اطلاعیه فنی - تعمیراتی

شماره: ۵۸-۱۳۹۱

عنوان: احتمال خاموش شدن خودرو بر اثر تماس سیم سنسور اکسیژن دوم با اگزوز نوع خودرو: تندر ۹۰

بست دسته سیم روی گیربکس

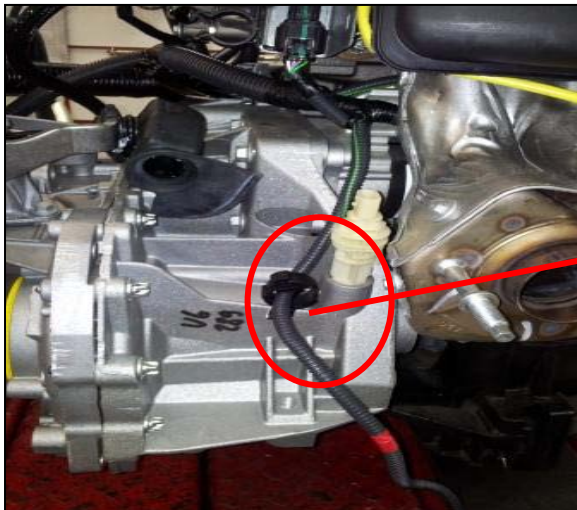
۲- مطابق تصاویر زیر سیم سنسور اکسیژن دوم به وسیله ۳ عدد بست مهار شده است لذا در صورت مراجعه خودرو با سطح آلاینده‌گی EuroIV لازم است وضعیت قرار گرفتن سیم در بست ها بررسی شده و در صورت عدم وجود بست ابتدا کل سیم از لحاظ سوختگی کنترل و در صورت مشاهده سوختگی دسته سیم موتور تعویض گردد و در صورت عدم مشاهده سوختگی فقط نسبت به نصب بست ها به شماره فنی ۰۲۵۲۴۱۲۳ و قرار دادن دسته سیم در آنها اقدام شود.

نمونه ای از آسیب وارد شده به دسته سیم در اثر تماس با اگزوز

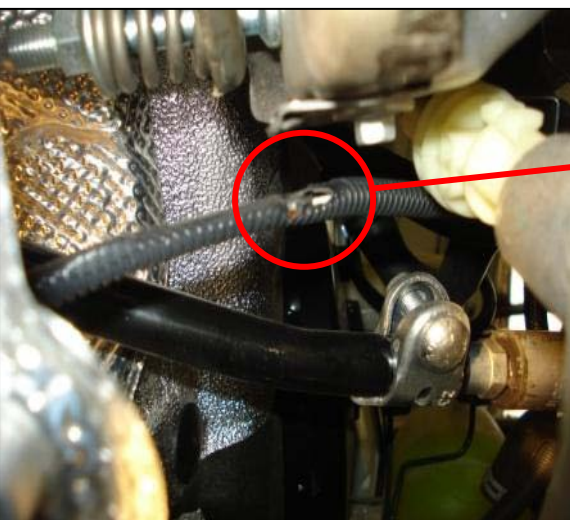
بدینوسیله به اطلاع نمایندگان مجاز پابلوت تندر ۹۰ می رساند با توجه به تغییرات مهندسی انجام شده به واسطه ارتقاء سطح آلاینده‌گی خودروهای تندر ۹۰ از EuroIII به EuroIV و افزودن سنسور اکسیژن دوم بعد از کاتالیست کانورتور، اخیراً مشاهده شده است به دلیل عدم نصب یکی از بست های دسته سیم متصل به سنسور دوم، دسته سیم با اگزوز برخورد کرده و به دلیل حرارت ناشی از اگزوز ذوب شده و موجب اتصال کوتاه و سوختن فیوز ۲۵ آمپر F2 واقع در جعبه فیوز داخل موتور و به طبع آن خاموش شدن خودرو می شود. با توجه به اهمیت موضوع از لحاظ ایمنی خواهشمند است کلیه خودروهای EuroIV که به نمایندگی مراجعه می نمایند مطابق دستورالعمل زیربررسی گردند:

فیوز ۲۵ آمپر واقع در جعبه فیوز داخل محفظه موتور

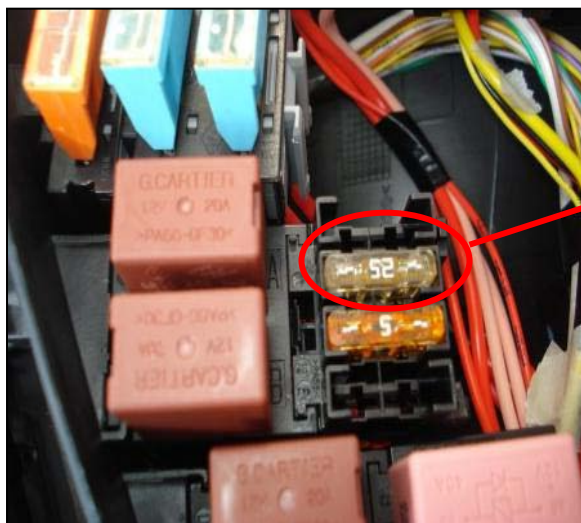
۳- در صورت مراجعه خودرو با ایراد خاموش شدن ناگهانی موتور و روشن نشدن آن و مشاهده سوختن فیوز ۲۵ آمپر جعبه فیوز واقع در محفظه موتور، موارد فوق بدقت بررسی و نسبت به رفع ایراد خودرو اقدام نمایید.
